図書番号 KK7-073_改1
提出年月日 2020年9月1日
東京電力ホールディングス株式会社

工事計画に関するヒアリングにおける事前確認について（原子炉格納施設）

○対象資料名：【格納施設】主要設備リスト（担当：CV、CVスプレイ、CV代替スプレイ、下部注水、代替循環冷却、高圧代替注水、低圧代替注水）

工事計画認可申請	第8-3-4-4-1-8図
柏崎刈羽原子力発電所第7号機	
名称	原子炉格納施設のうち圧力低減設備その他の安全設備のうち原子炉格納容器安全設備(代替格納容器スプレイ冷却系)に係る機器の配置を明示した図面(その8)
東京電力ホールディングス株式会社

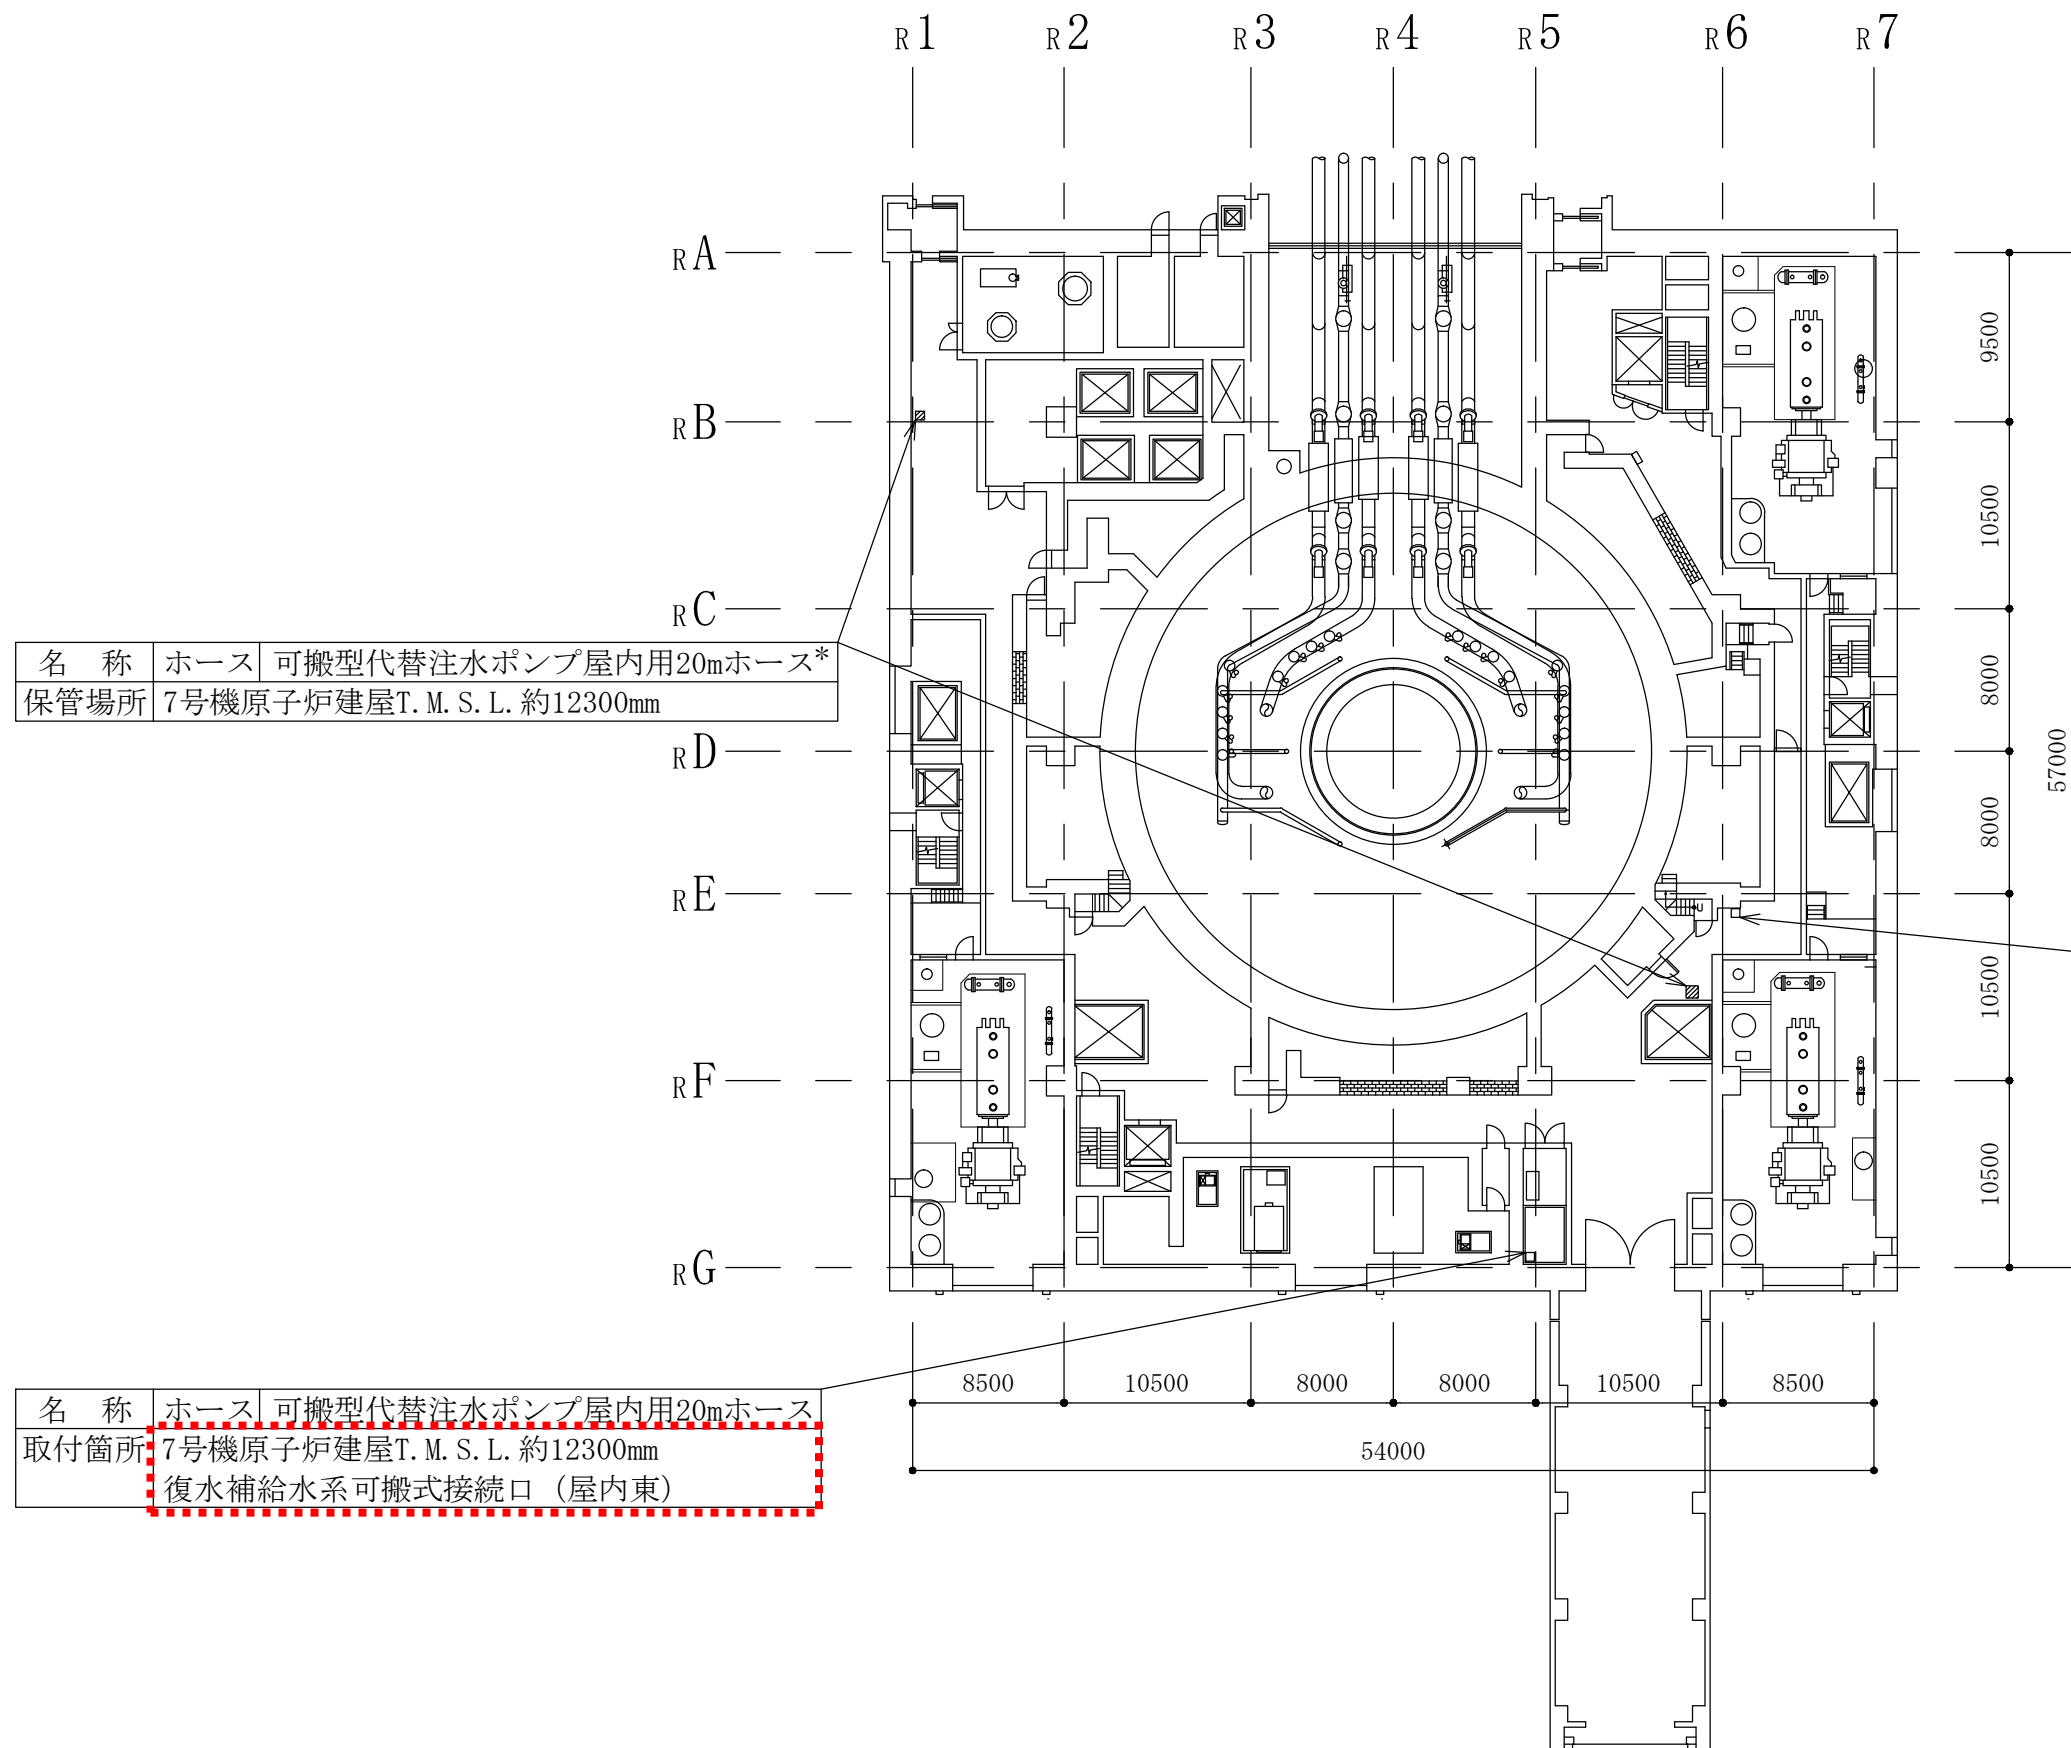
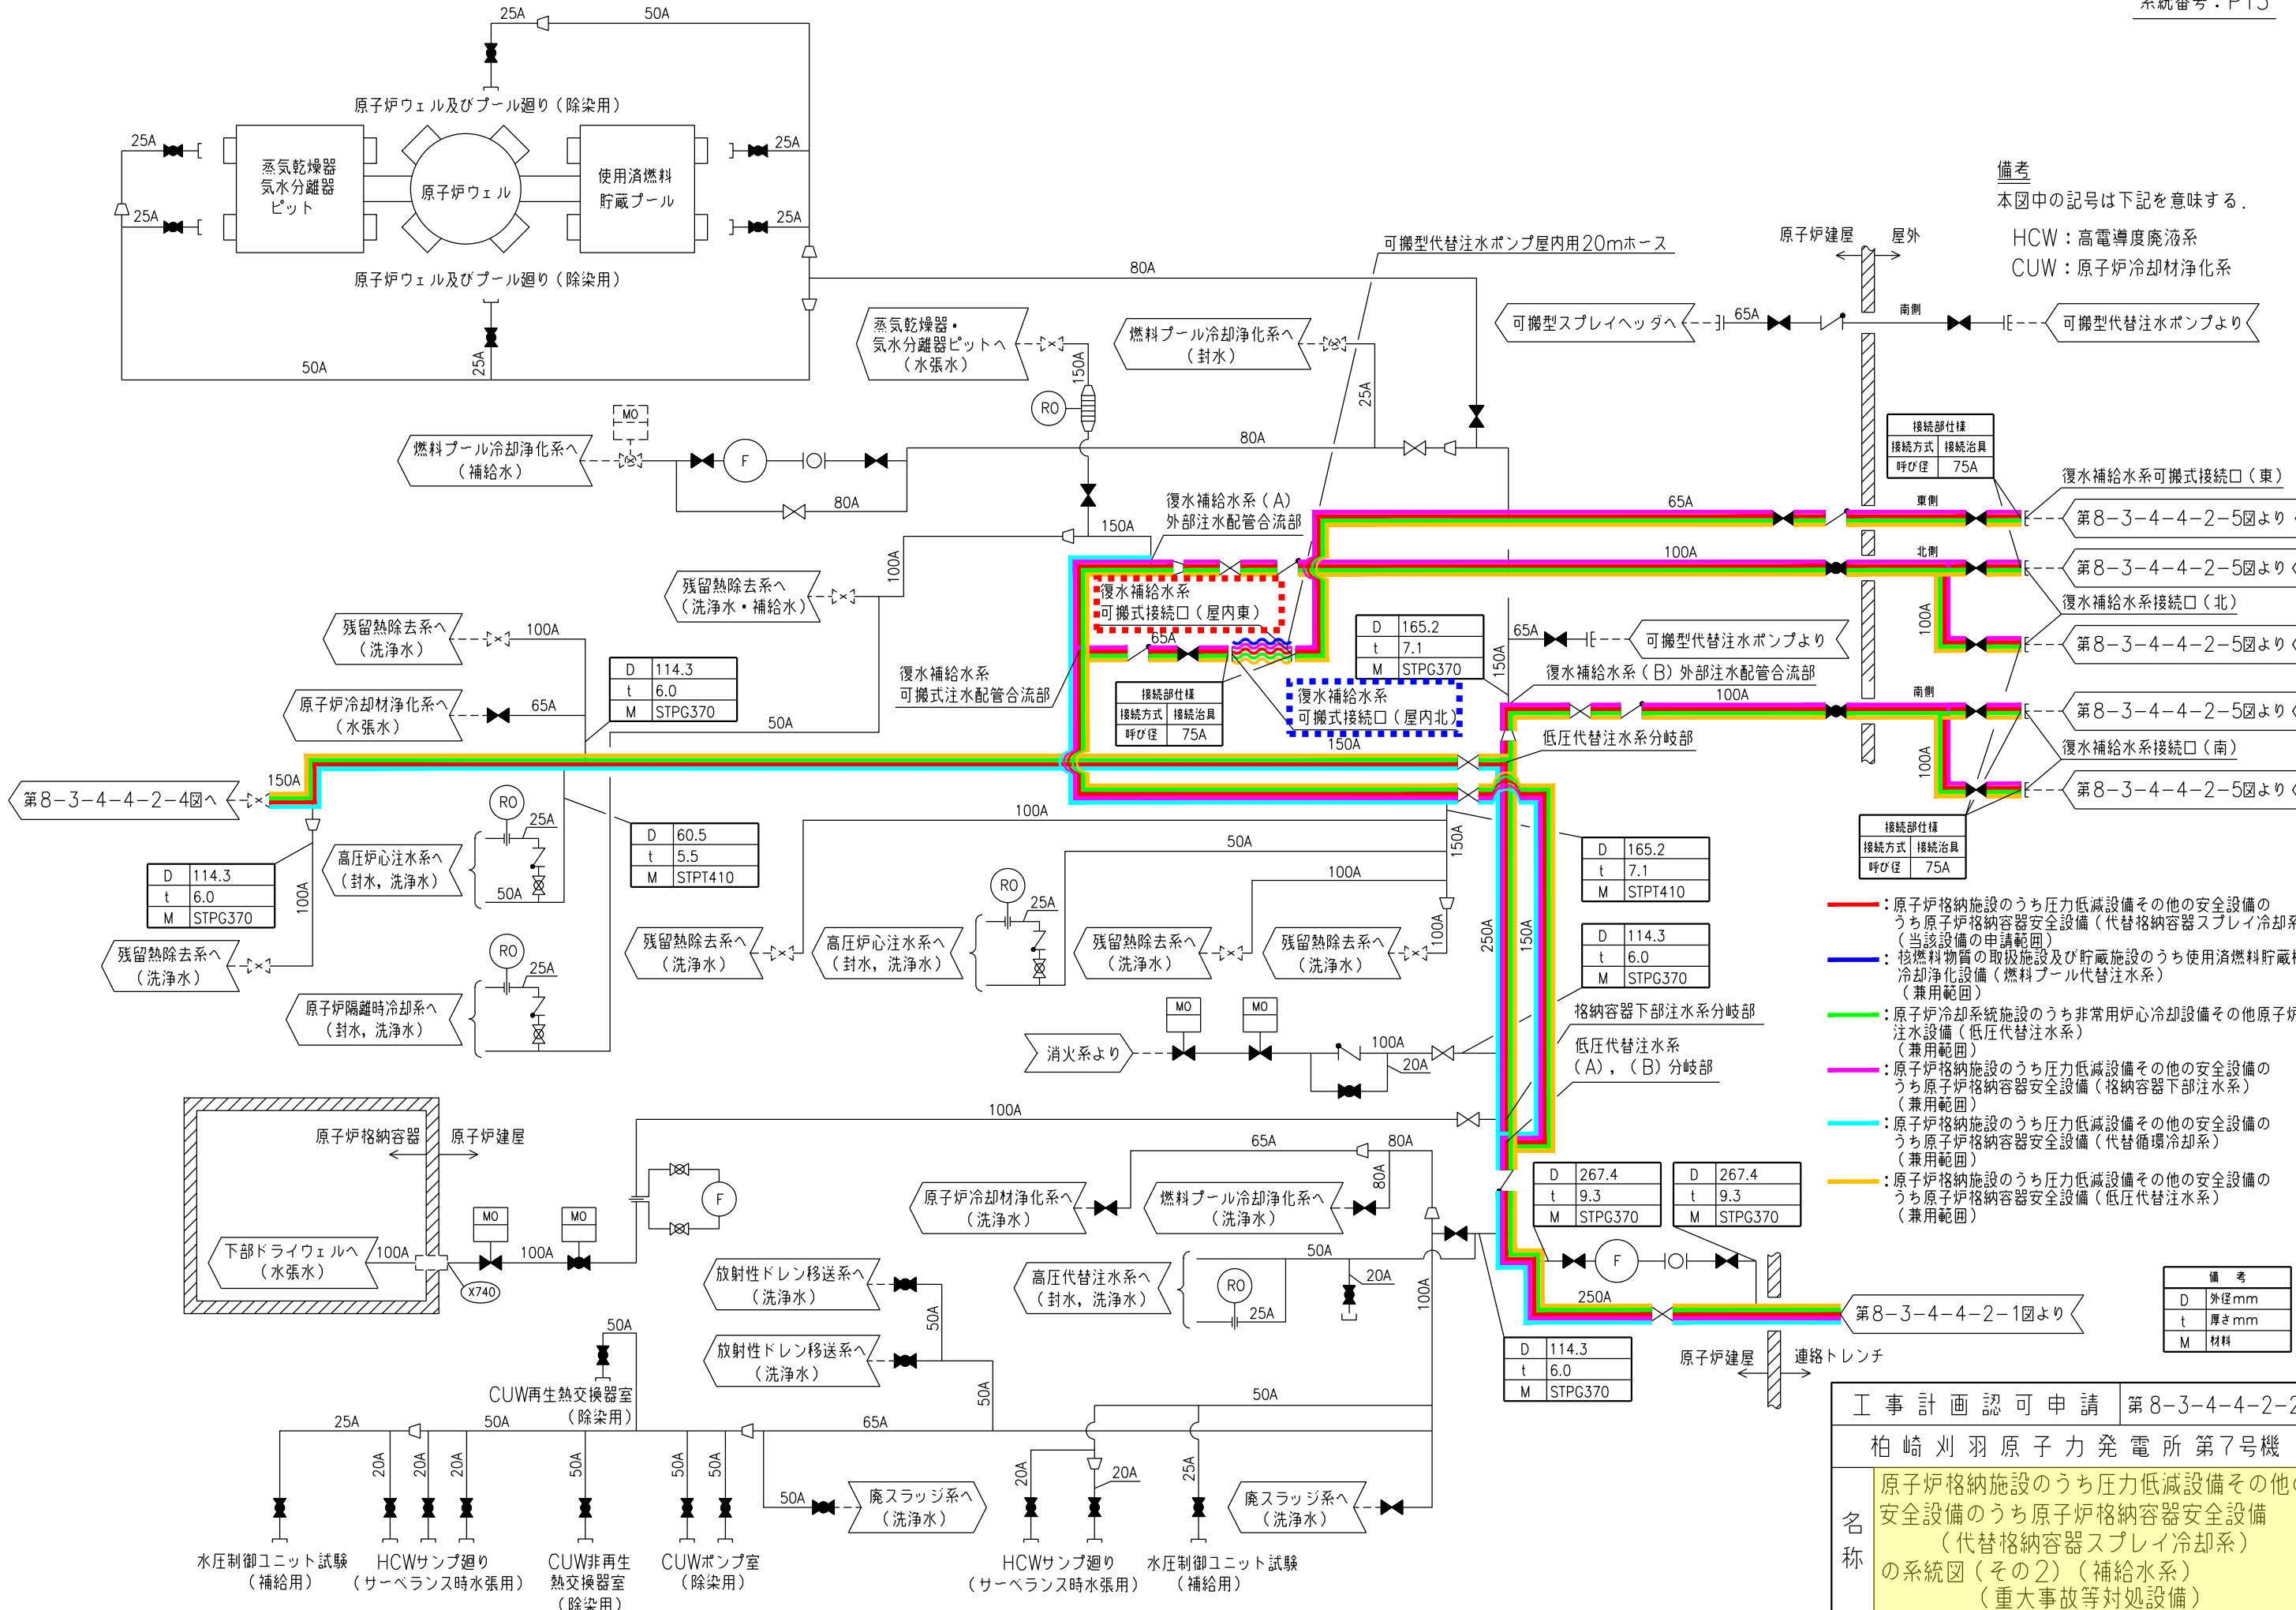
該当ページ	確認内容
第8-3-4-4-1-8図 配置を明示した図面と第8-3-4-4-2-2図	名称の整合確認、可搬型代替注水ポンプ（A-2級）を接続する可搬ホースの「取付箇所」の名称について、「接続口」の名称と整合しているかを説明していただきたい。（第8-3-4-4-2-2図との整合） 可搬式接続口（屋内東）、可搬式接続口（東）等。
	《回答》 ・屋内用ホースについては、添付資料（5）に示す通り、系統図接続口名称と配置図接続口名称は整合しております。
